Auswertung der Unterrichtung

Anlage B zur Niederschrift der Sitzung des Stadtrats vom 21.05.2019

wir wurden von Ihnen an der 16. Änderung des Flächennutzungsplanes der Stadt Remagen sowie an dem vorhabenbezogenen Bebauungsplan „Humboldt-Turm“ beteiligt und um Abgabe einer fachlichen Stellungnahme gebeten.

Bild 2: „Eiche am Rolandsbogen“

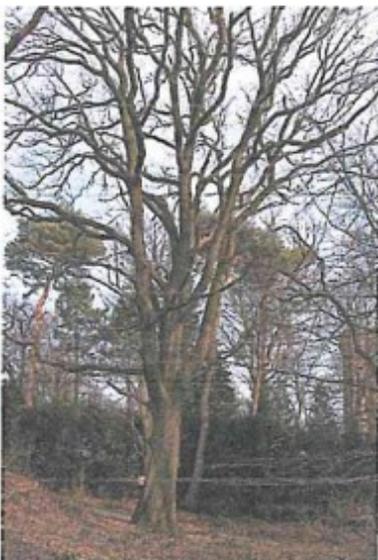
Das Plangebiet in der derzeitigen ausgewiesenen Form liegt teilweise im FFH-Gebiet „Rheinhänge zwischen Unkel und Neuwied“ zudem im Landschaftsschutzgebiet „Rhein- Ahr-Eifel“. Das Naturschutzgebiet „Rodderberg“ und das FFFI-Gebiet „Rodderberg“ liegen in unmittelbarer Nähe. Die als schützenswertes Biotop ausgewiesene alte Eiche „Elche am Rolandsbogen“ steht unmittelbar angrenzend am Plangebiet. Diese alte Eiche stellt einen eigenen Lebensraum (Bild 2, 3 und 4) dar der unbedingt schützenswert ist.

Wie der NABU richtig erkennt, liegt die alte Eiche angrenzend an das Plangebiet und nicht innerhalb. Daher kann der Bebauungsplan weder den Erhalt noch den sonstigen Umgang mit dem Baum beeinflussen. Es besteht keinerlei Interesse den Baum zu schädigen.
